改善箇所説明図

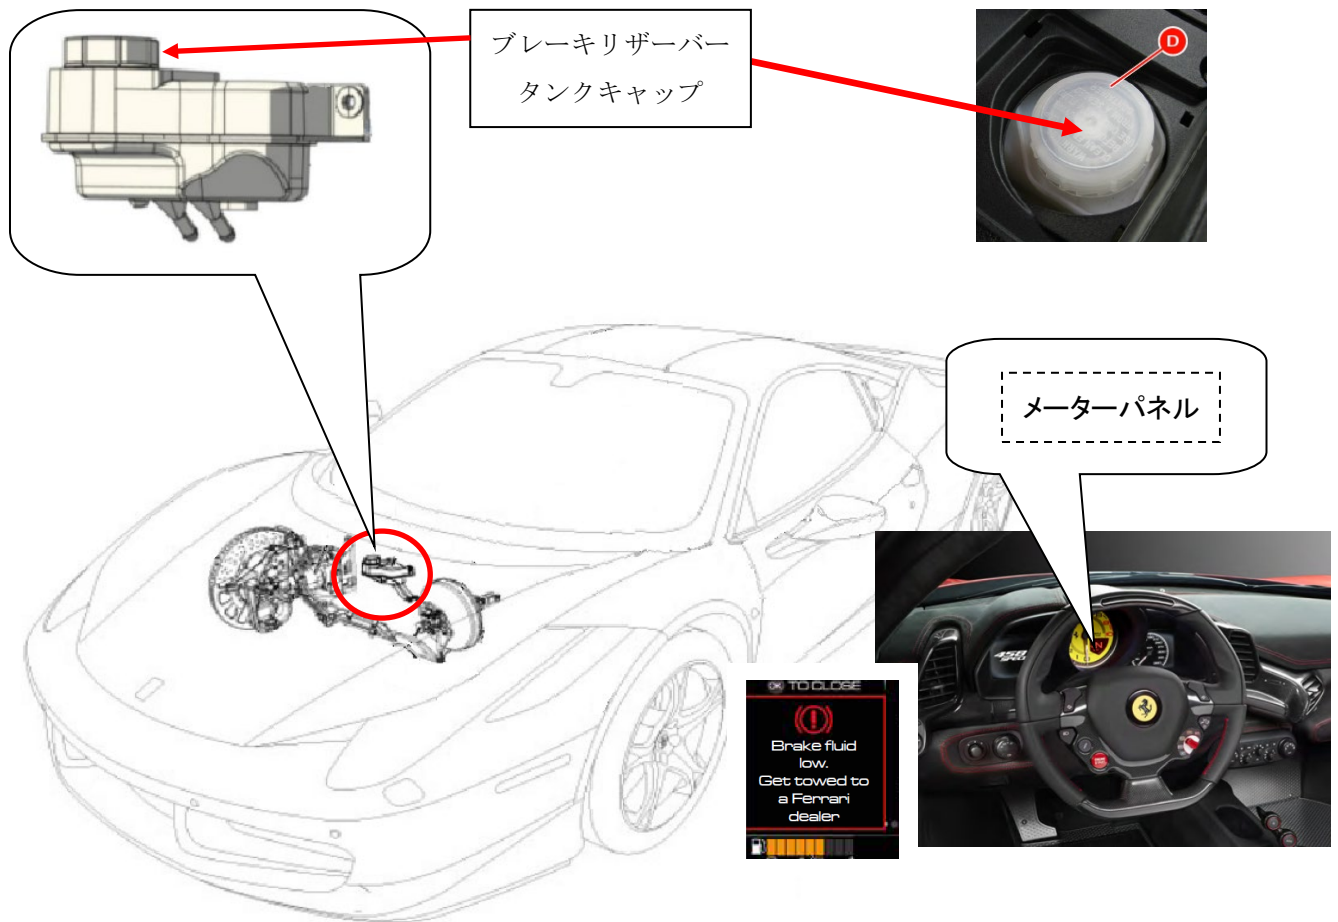
制動装置において、マスターシリンダーのブレーキブースター側に装着されている油圧シール部からブレーキフルードがブレーキブースター内に漏れ、ブレーキの一次回路のブレーキフルードがなくなった場合、制動力は二次回路のみで作動する状態となることがある。

その状態でブレーキリザーバータンクのキャップを強く締めすぎていると、ブレーキリザーバータンクの換気が減少してタンク内に負圧が発生し、ブレーキの二次回路のブレーキフルードがブレーキリザーバータンクに戻る可能性があり、最悪の場合、ブレーキが効かなくなるおそれがある。

全車両、二次回路の制動力を保証するために、ブレーキリザーバータンクのキャップを対策品に交換する。また、メーターパネルのソフトウェアを書き換え、ブレーキフルードの残量不足の警告灯が点灯した場合は、けん引でフェラーリ正規ディーラーに入庫をするように注意喚起する。

ブレーキフルードの残量不足の警告灯について記載したオーナーズマニュアルの補足のリーフレットをお渡しする。

識別：ブレーキオイルリザーバータンクのキャップに識別ペイント（黄色）を塗布する。
